## PARC EOLIEN DE CHAMPEOLE

DOSSIER DE DEMANDE D'AUTORISATION ENVIRONNEMENTALE

PIECE - CHAMPEOLE\_15\_AVIS MRAE

**Avis délibéré sur le projet d'exploitation  
du Parc éolien de Champéole  
à Champfleury (10)  
porté par la société PARC ÉOLIEN DE CHAMPÉOLE**

**Figure 4 : Localisation du projet vis-à-vis des couloirs de migration des oiseaux (à gauche) comparée à l'occupation du secteur par les projets éoliens actuels (à droite)**

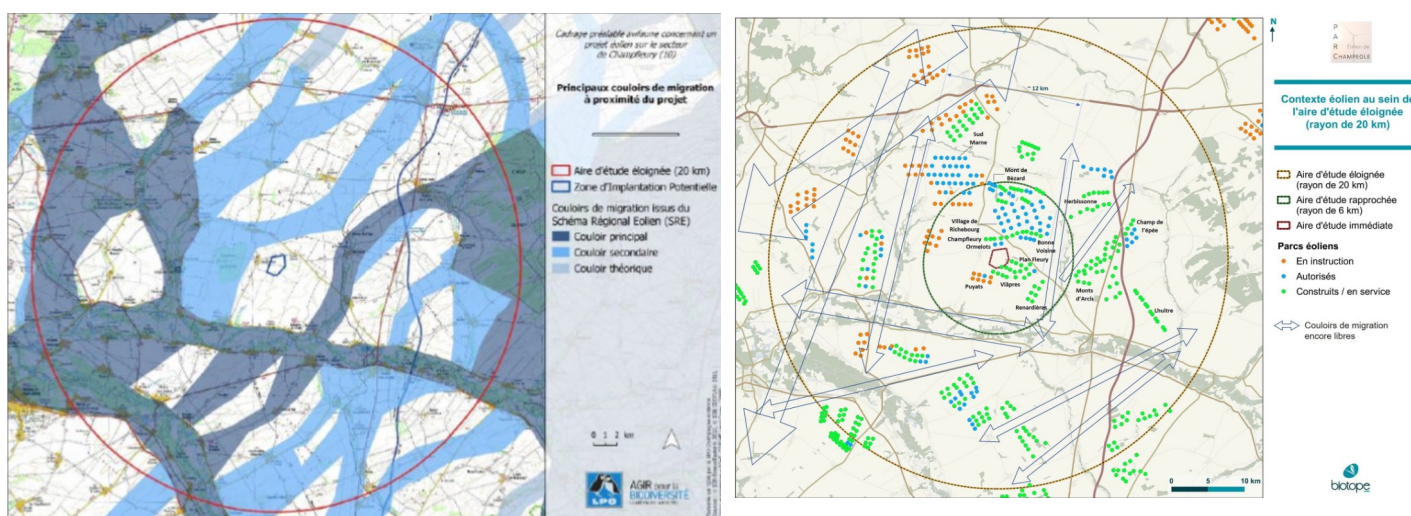
D'après le SRE Champagne-Ardenne, le site d'étude se trouve à proximité d'un couloir de migration secondaire et à moins de 5 km d'un couloir de migration principale (Cf. Figure 4, ci-dessous). Du fait de la proximité du projet avec un couloir de migration ainsi que la densité des parcs environnants, l'Ae s'interroge sur le risque de recomposition des couloirs de migration liée à la densification des parcs. De plus, l'implantation du projet s'effectue au sein de la trouée comprise entre les blocs des parcs Champfleury/Ormelots et Viâpres/Plan Fleury, réduisant considérablement les espaces libres de circulation pour les oiseaux (Cf. Figure 4, ci-dessous).

**Afin de conserver une trouée entre les différents parcs éoliens et limiter l'obstruction du dernier espace disponible pour la circulation des oiseaux, l'Ae recommande au pétitionnaire de retirer les 2 éoliennes E1 et E2, les plus proches du couloir secondaire situé juste au nord du projet.**

**Figure 5 : Diagramme d'encerclement de la commune de Champfleury**

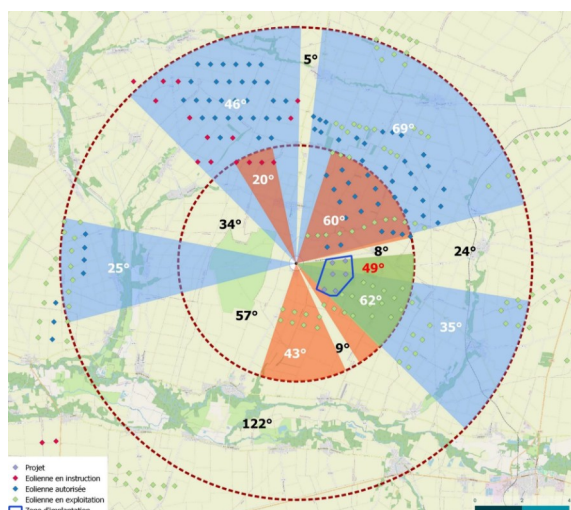
Par lecture graphique de la Figure 5 (ci-dessous), l'Ae constate que cette augmentation de la saturation visuelle est due à la l'implantation des éoliennes E1 et E2 qu'elle a recommandé de retirer (Cf. paragraphe « Proximité avec un couloir de migration » ci-avant).

**L'Ae s'interroge sur l'efficacité de cette mesure de réduction. Il faudra plusieurs années avant que les arbres n'atteignent la taille suffisante pour faire écran. D'autant plus, il n'est pas prouvé que ces arbres formeront un écran visuel efficace. L'Ae s'interroge également sur la faisabilité de cette mesure et notamment de la disponibilité du foncier nécessaire à la plantation des éléments arborés.**

***L'Ae recommande au pétitionnaire de présenter, par des photomontages, l'effet des mesures de réduction par la plantation d'arbres à plusieurs échéances de la durée de fonctionnement du parc éolien***

***Afin de maintenir un espace de respiration acceptable pour la commune de Champfleury, l'Ae recommande à nouveau au pétitionnaire de retirer les éoliennes E1 et E2 de son projet.***
